Aviation DOA Nr.: EASA.21J.025	Service Information	Dokument Nr.: SI-AT01-018
	Laufende Modifikationen/ <i>continuous modifications</i>	Ausgabe/Issue: A.20 Seite/Page: 1 of 2

Service Information SI-AT01-018

Continuous modifications and changes to parts and appliances are cumulatively detailed and published within this SI.

Retrofit of a capacitor for the external generator

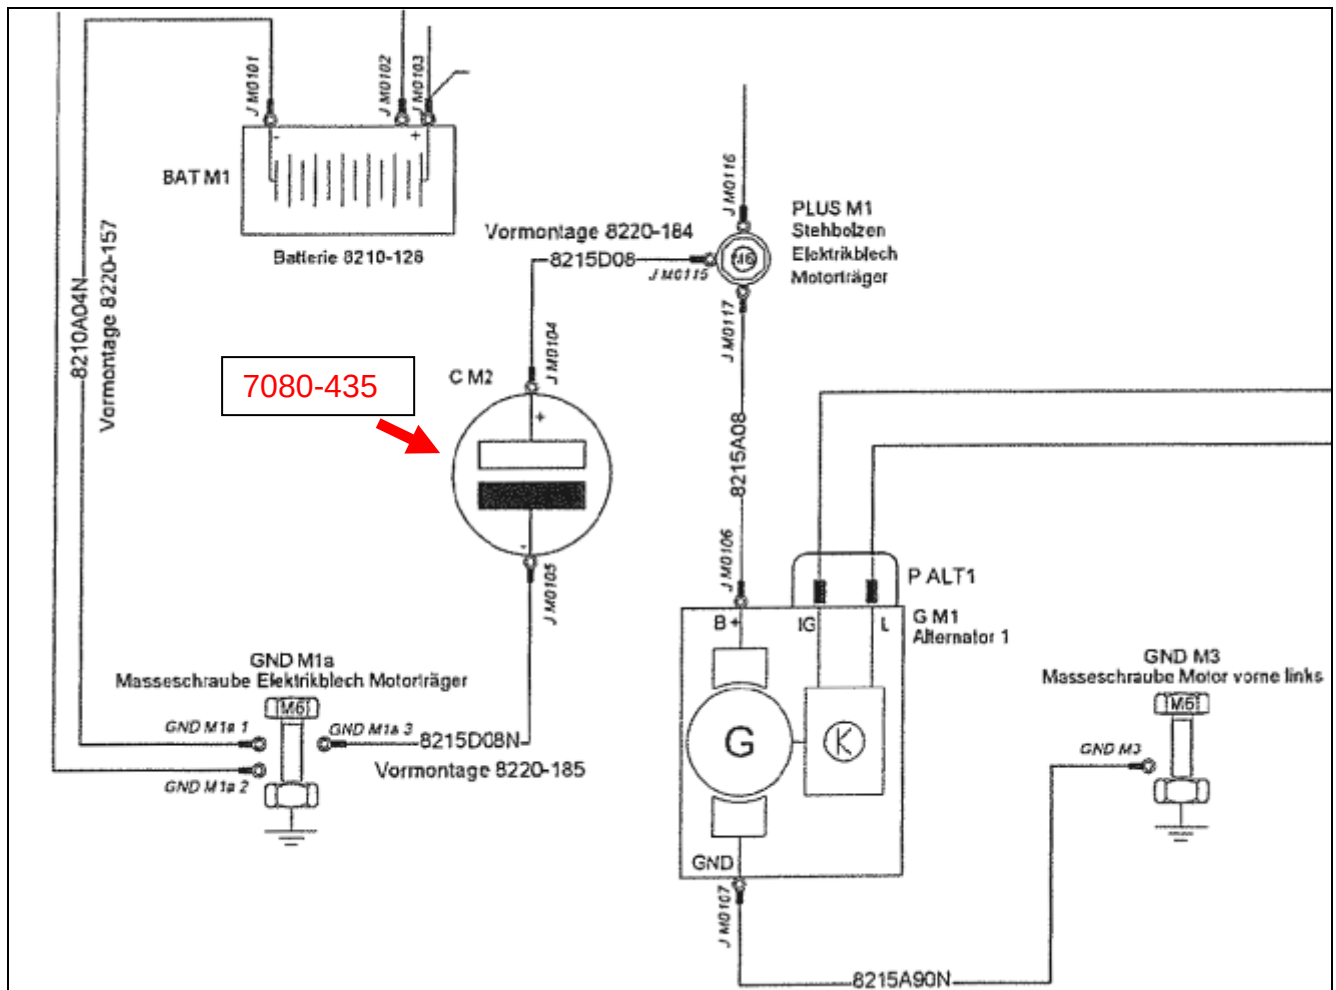
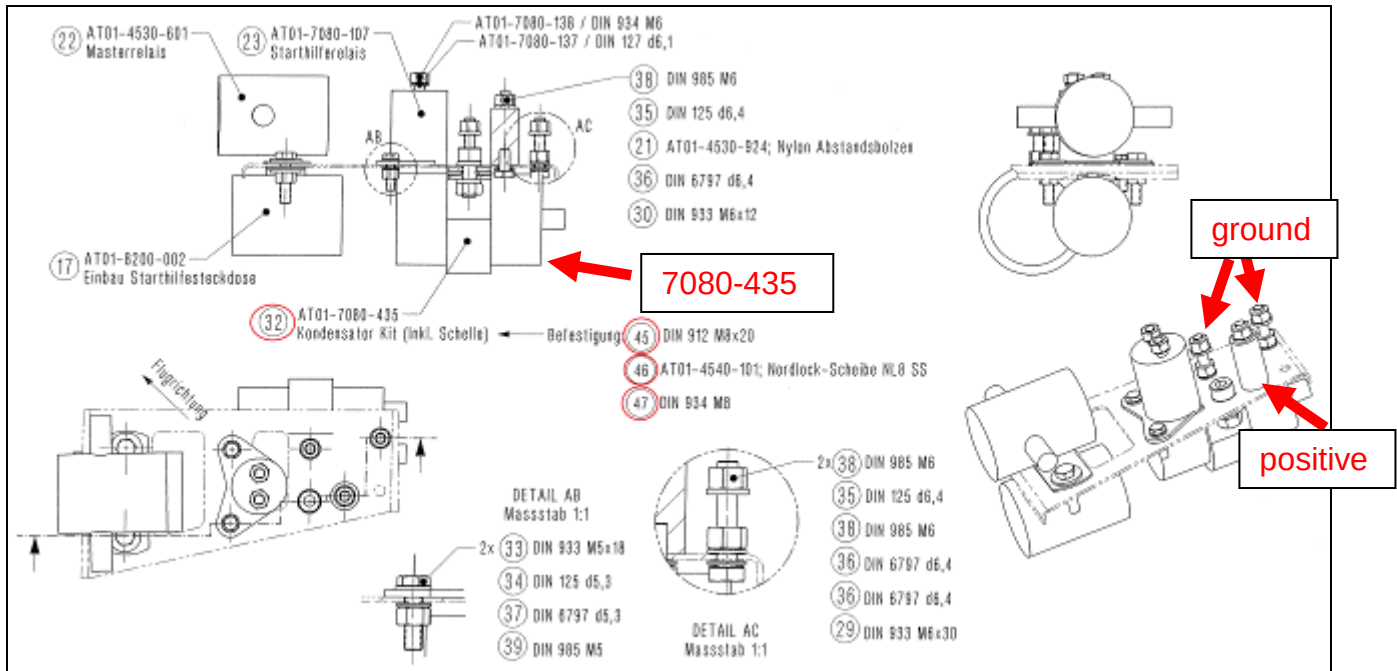
To minimize interference induced by voltage fluctuations, retrofit of a capacitor for the external generator is recommended.

- electrical connection according wiring diagram:

- mechanical connection onto electrics holding plate at engine mount depending on version as far as possible according to drawing:

Alternativer Dual Dimmer

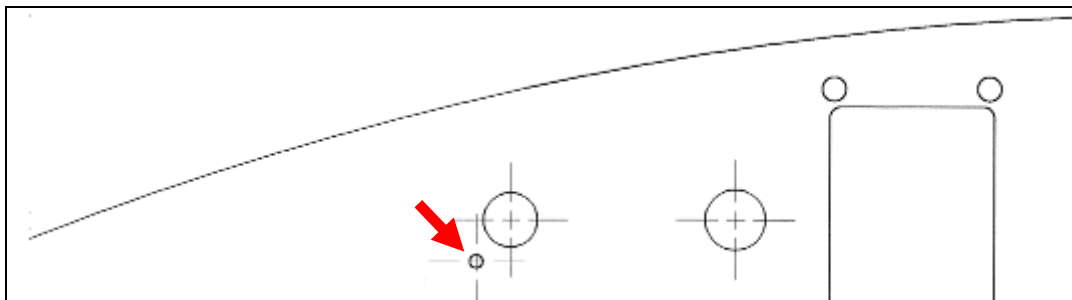
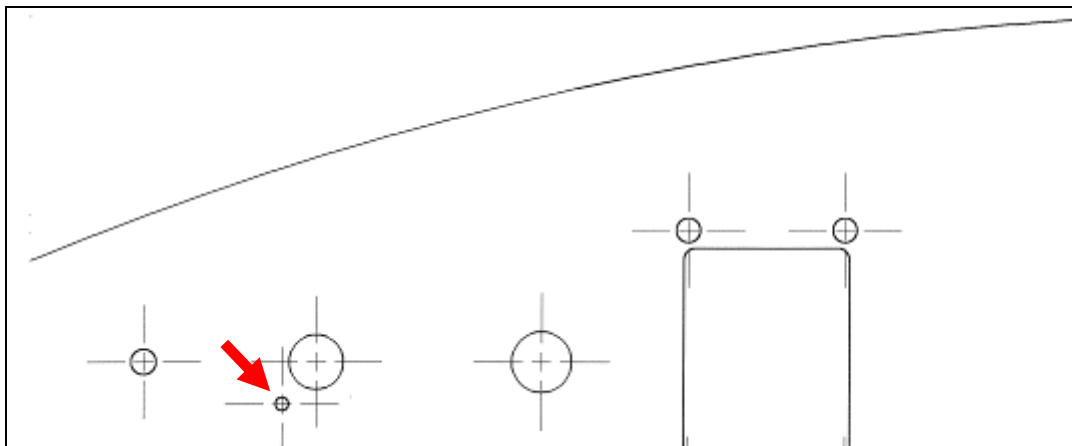
Der bisherige Typ des Dual Dimmers ist nicht mehr verfügbar.
Ein gleichwertiger Ersatz wird hiermit zum Einsatz freigegeben.

neu: MaxDim Micro Dual Control Unit (AQUILA TNr. **4530-673-R01**)

Bei Ersatz von **4530-673** durch **4530-673-R01** ist für den Zapfen der Verdrehsicherung ein Ø 2,5mm Sackloch ca. 1mm tief gemäß unten angeführter Bohrskizze, etwa 5mm links unter dem Rand der bestehenden Bohrung (I-Blech von hinten), notwendig.

alternative dual dimmer

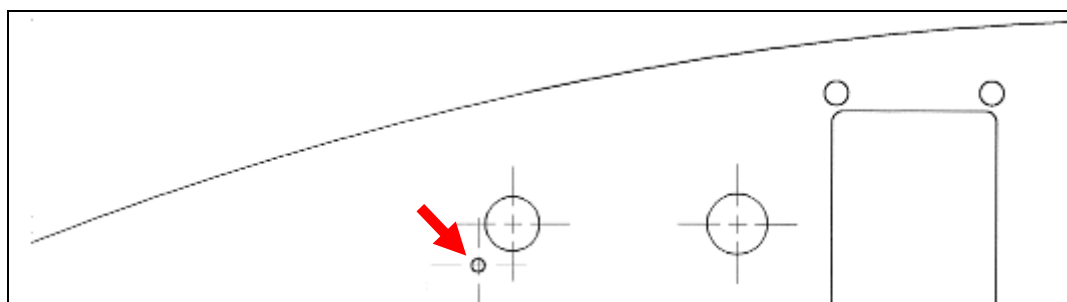
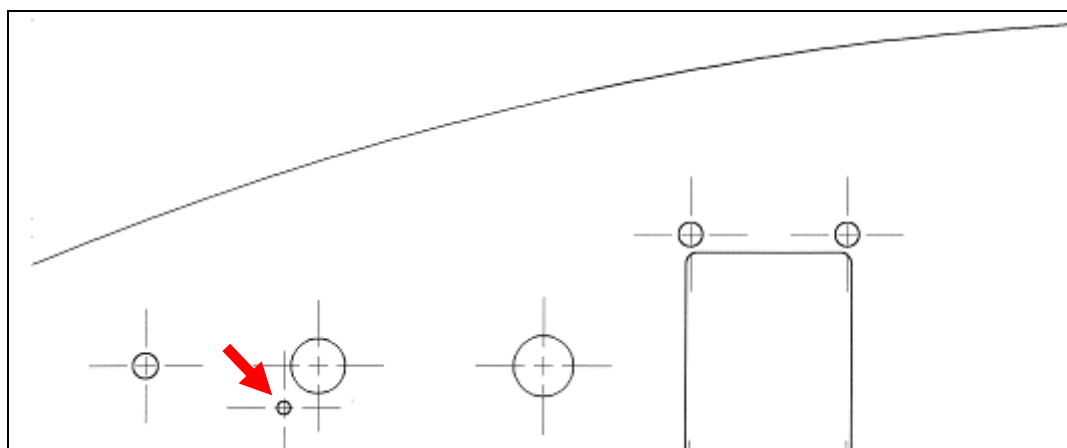
The former type of dual dimmer is no longer available.
An equivalent substitute is herewith approved for installation.

new: MaxDim Micro Dual Control Unit (AQUILA P/N **4530-673-R01**)

If retrofitting **4530-673** with **4530-673-R01** a Ø 2,5mm blind hole approx. 1mm deep for the anti-rotation pin according to the sketch below, approx. 5mm left below the existing bore (instrument panel from behind), is required.

0,20mm Kraftstoffrücklaufdrossel anstatt 0,25mm

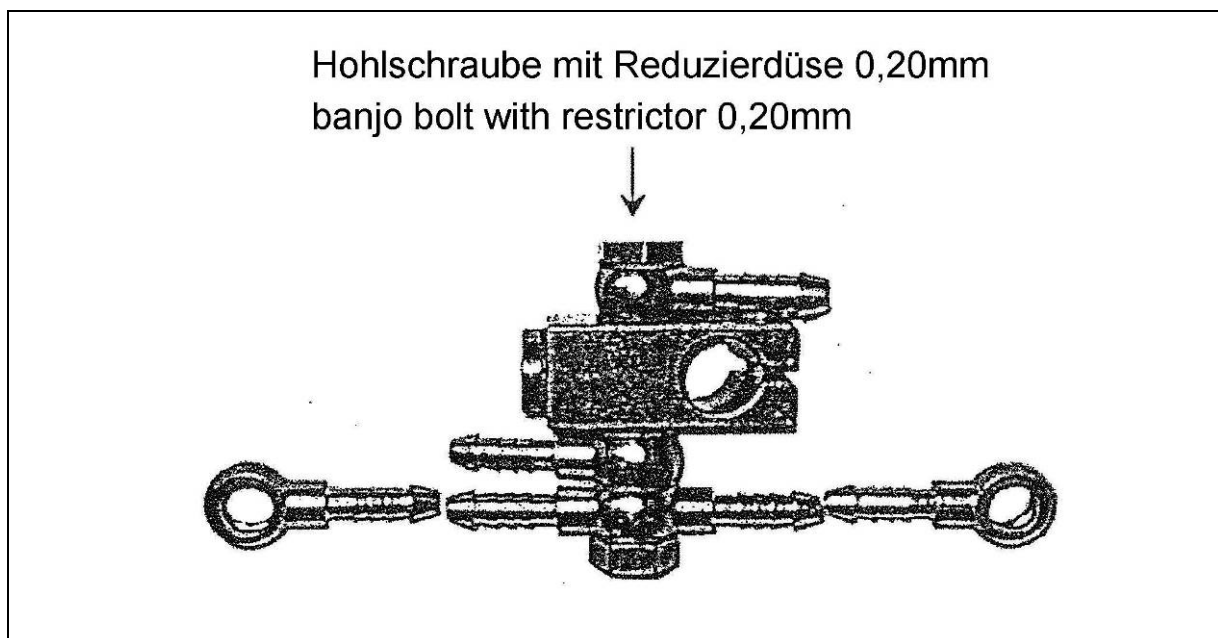
Mit Einführung der mechanischen Kraftstoffpumpe TNr. 893115 durch Rotax kommt es gelegentlich, besonders beim Abschalten der elektrischen Zusatzpumpe, zum Aufleuchten der Kraftstoffdruckwarnleuchte (KS-Druck geringer als 0,15bar).

Um diese kurzfristigen Abfälle des KS-Drucks auszuschließen, kann die Drossel im KS-Rücklauf getauscht werden.

neu: 1x Fa. Franz Leerlaufdüse LD20 (AQUILA TNr. **8020-104**)

Markierung „0,25“ auf Hohlschraube entfernen und „0,20“ deutlich sichtbar anbringen.

Bei Bodenlauf KS-Druck während Lastwechsel von Leerlauf auf Vollgas mit und ohne elektr. Zusatzpumpe prüfen.

0,20mm fuel return line restrictor instead of 0,25mm

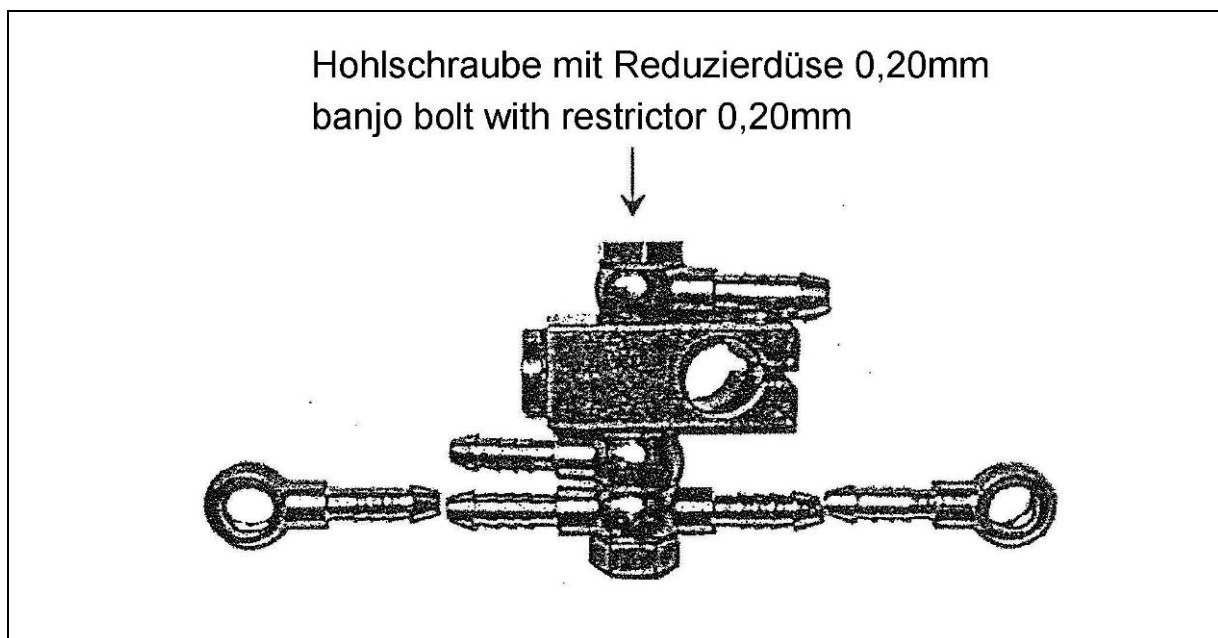
With introduction of the mechanical fuel pump P/N 893115 by Rotax in some cases, in particular when switching off the electrical auxiliary fuel pump, the fuel pressure warning light illuminates (fuel pressure below 0,15bar).

To eliminate these short term fuel pressure drops, the fuel return line restrictor may be replaced.

new: 1x Franz idling injector LD20 (AQUILA P/N **8020-104**)

Remove „0,25“ marking at banjo bolt head and apply „0,20“ marking clearly visible.

Check fuel pressure during ground run at power change from idle to full throttle with and without electrical auxiliary fuel pump.

Biegung des Schwimmerhebels (bis S/N AT01-326)

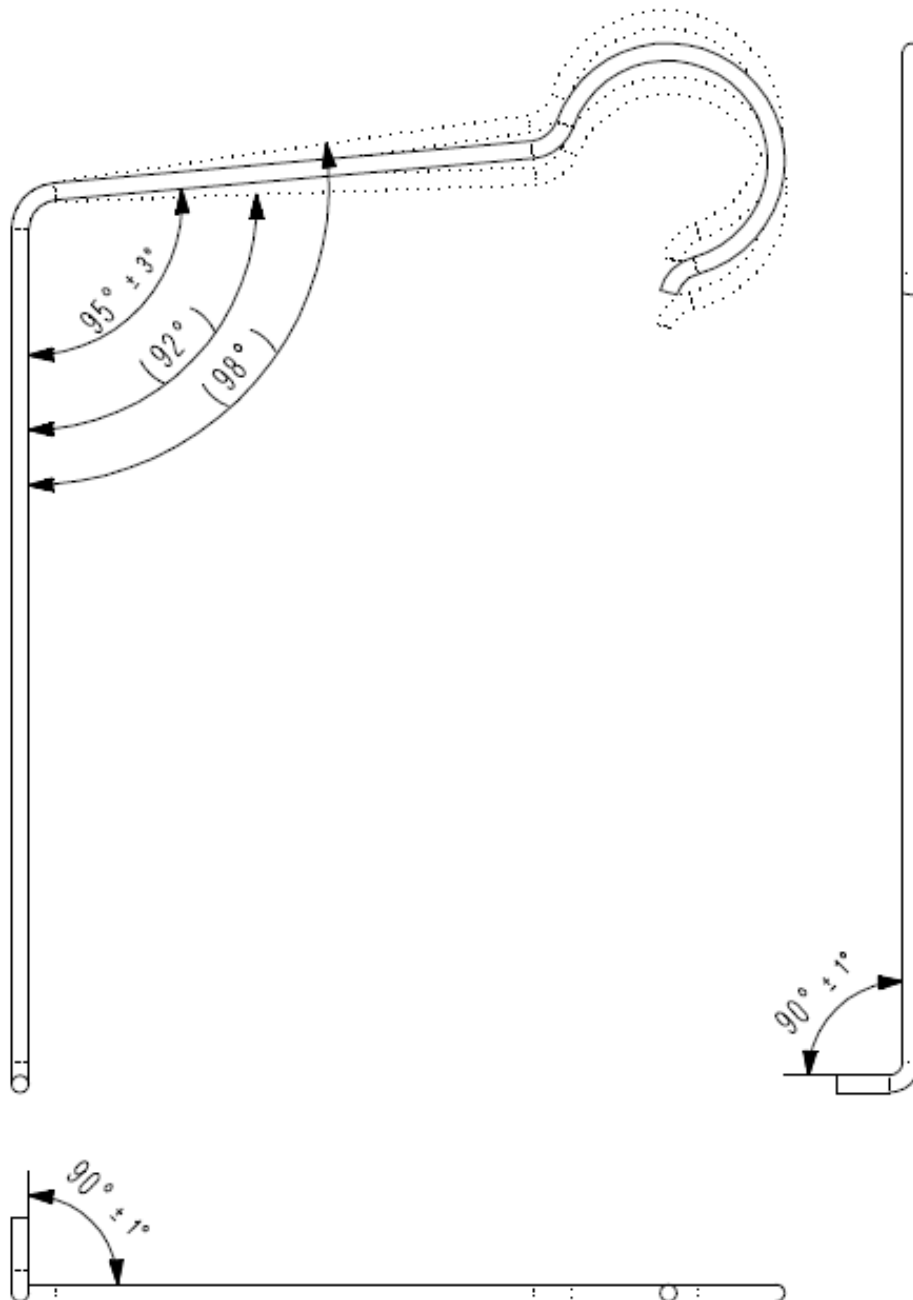
Weicht die Tankanzeige nach der Kalibrierung bei Füllständen oberhalb von „1/4“ vom Tankinhalt ab, können kleine Korrekturen durch ein Umbiegen des Schwimmer-Hebels erreicht werden:

- Anzeige zu hoch: Biegewinkel vergrößern (max. 98°)
- Anzeige zu klein: Biegewinkel verkleinern (min. 92°)
(pro 3° Biegung --> ca. eine Zeigerbreite bei „3/4“ bzw. „F“, bei „1/2“ weniger)

Nach dem Biegen der Hebel ist eine erneute Kalibrierung der Tankanzeige notwendig!

Achtung: Bei Biegewinkeln >95° Freigängigkeit des Tankgebers zur Schwallrippe prüfen!

Bending of the float lever (up to S/N AT01-326)

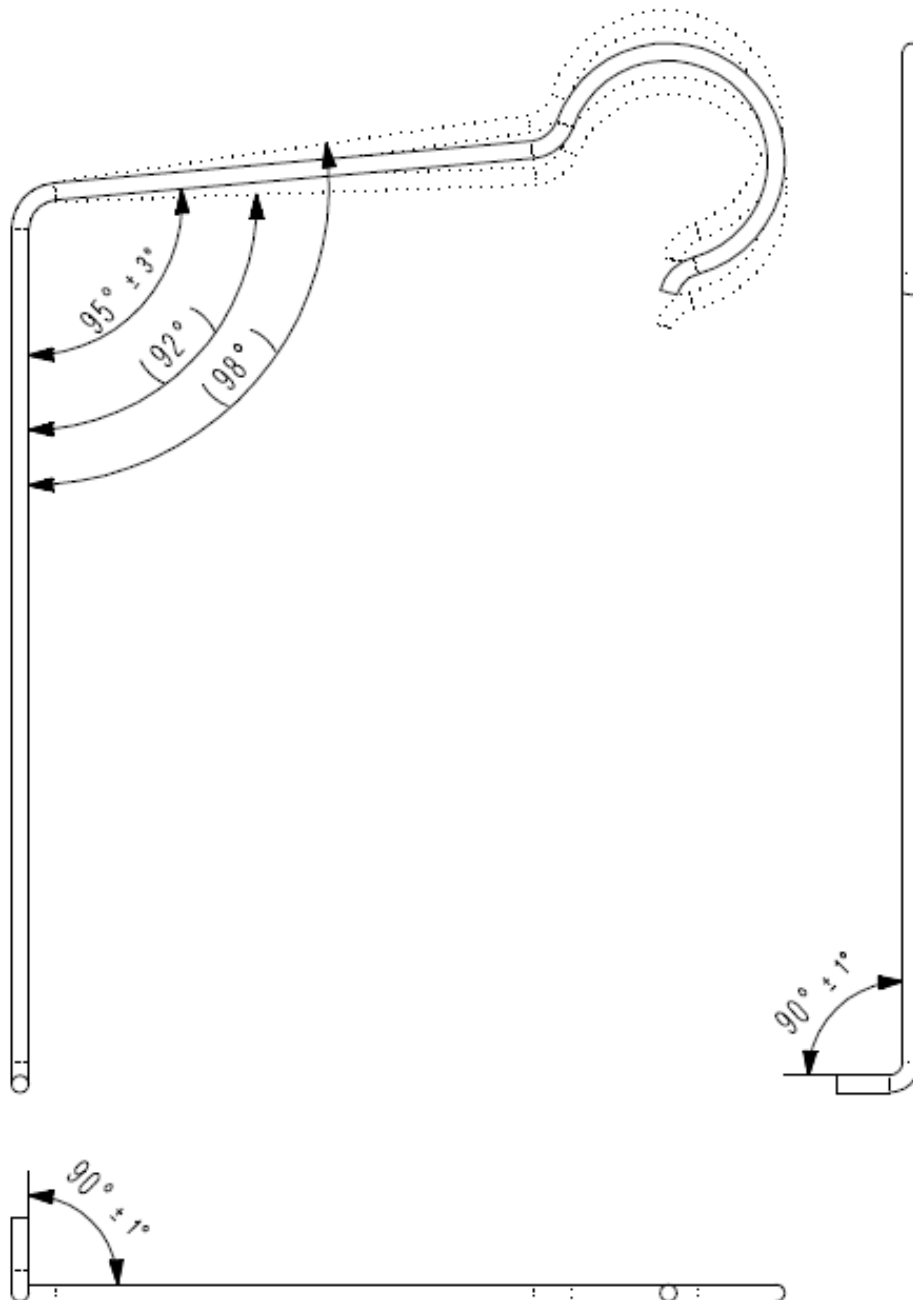
Deviations in the fuel level indication at fuel levels above „1/4“ after calibration may be corrected by bending the float lever:

- Indication too high: increase bend angle (max. 98°)
- Indication too low: reduce bend angle (min. 92°)
 (per 3° bend angle --> approx. 1 pointer width at „3/4“ and „F“, less at „1/2“)

After bending the lever a recalibration of the fuel quantity indicating system is necessary!

Caution: Check that float lever movement is not blocked by the fuel slosh rib for bend angles >95°!

PU-Schlauch Kühlmittelüberlauf

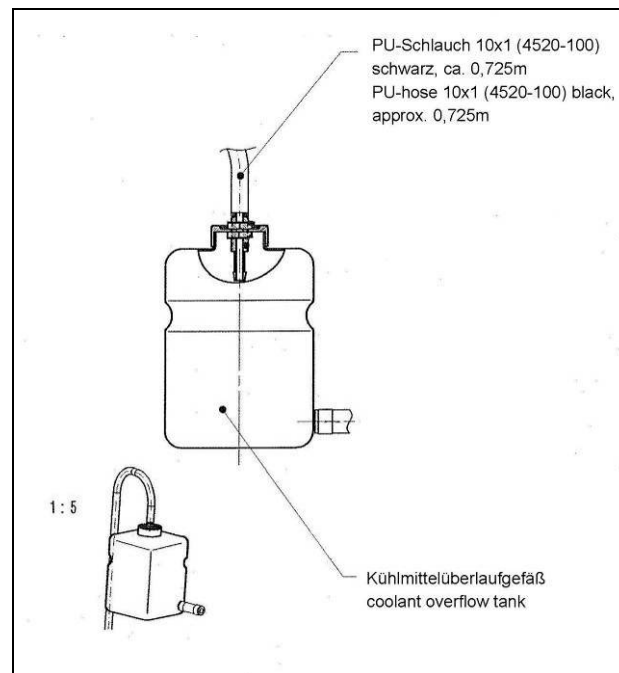
Bei hohen Temperaturen kann der durchsichtige PE-Schlauch am Kühlmittelüberlauf durch Kabelbinder abgequetscht sein. Dadurch kann Kühlmittel aus der Überdruckbohrung am Überlaufgefäß austreten und den Motorraum verunreinigen.

Ein formbeständigerer schwarzer PU-Schlauch wird hiermit zum Einsatz freigegeben.

Befestigung am Überlaufgefäß mit hitzefestem Kabelbinder.

Cobra Schellen Ladedruck-Verbindungsleitung

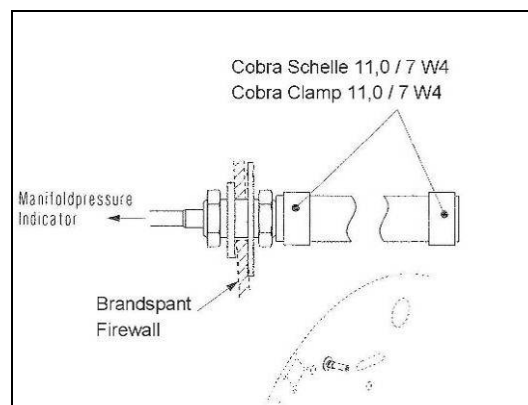
Teilweise wurde die Ladedruck-Verbindungsleitung vom Brandspant zur Vergaserbrücke mit Kabelbindern gesichert. Um eine genaue Messung zu gewährleisten, sollten Cobra Schellen verwendet werden.

neu: 2x Cobra Schelle 11,0 / 7 W4 (AQUILA TNr. **4520_COBRA_11,0/7W4**)

PU-hose coolant overflow

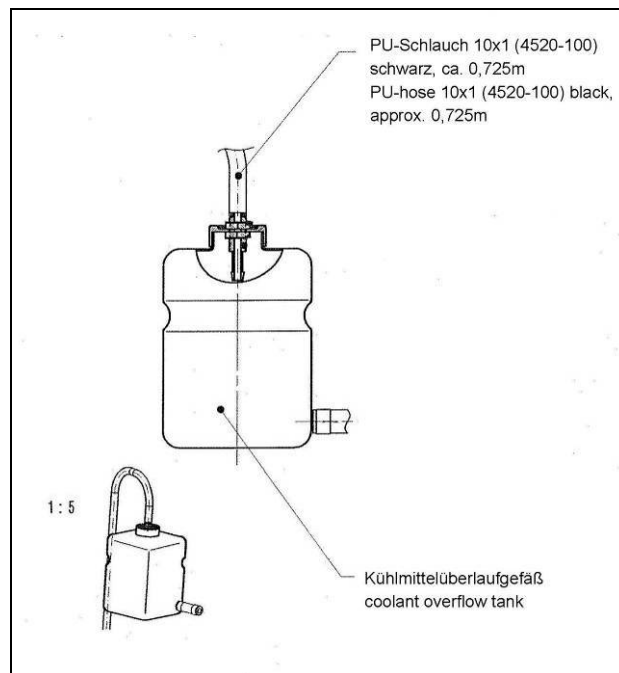
The transparent PE-hose at the coolant overflow tank can be blocked due to tie wraps at high temperatures. Thereby coolant can be released from the over pressure bore at the coolant overflow tank and contaminate the engine compartment.

A more heat resistant black PU-hose is herewith approved for installation.

Attachment at overflow tank with heat resistant tie wrap.

Cobra clamps manifold pressure connecting hose

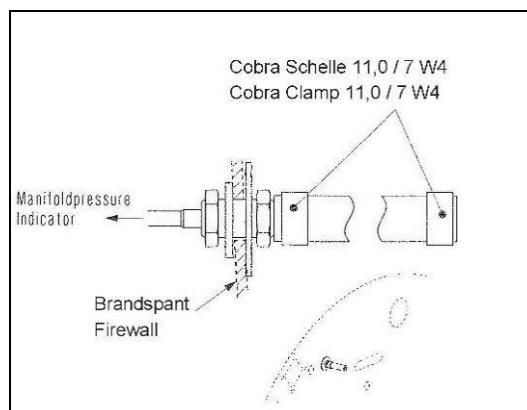
In some cases the manifold pressure connecting hose from the firewall to the carburetors connecting bridge is attached with tie wraps. To ensure an accurate measurement Cobra clamps should be used.

new: 2x Cobra clamp 11,0 / 7 W4 (AQUILA P/N **4520_COBRA_11,0/7W4**)
